Ghost Battery

Schema generale logico

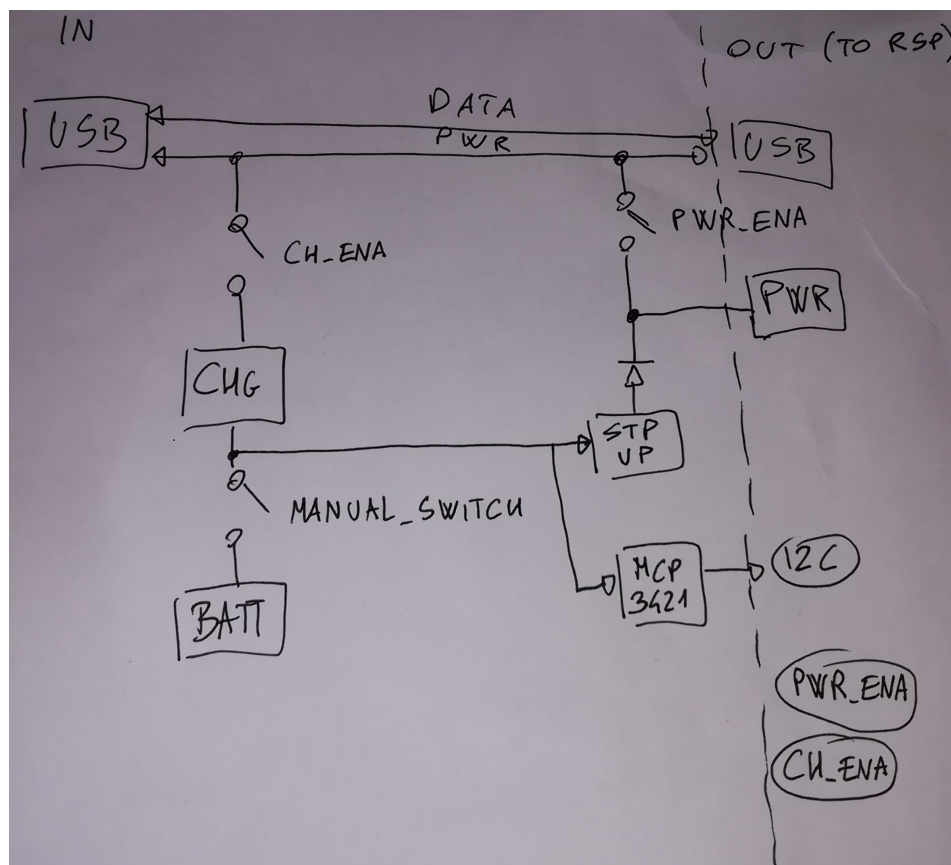
posso aprire questo switch per abilitare lo spegnimento software del raspberry (ovvero monitorando l'MCP3421) vero?
Se poi chiudo lo switch manuale il raspberry si accende? credo di no, e non credo si possa neppure fare sta cosa?

Forma scheda

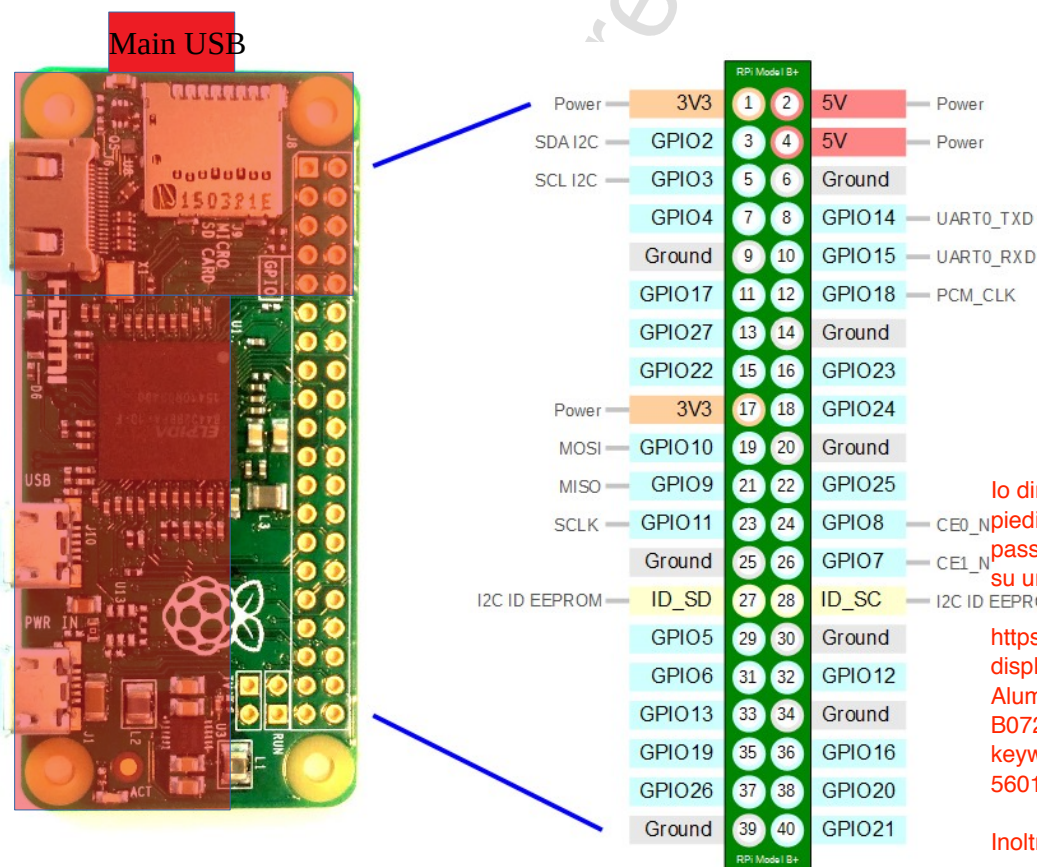
Io direi di prevedere tutta la piederatura e di avere pin passanti così posso attaccarci su un monitor tipo

Inoltre se ci servono GPIO userei quelli in basso, tipo 20, 21 che sono meno usati dagli shield

Usare dei contatti "a molla" che facciano contatto sui test point sotto alla scheda del raspberry è una cagata mostruosa? Ti ricordi che avevamo visto una scheda così?
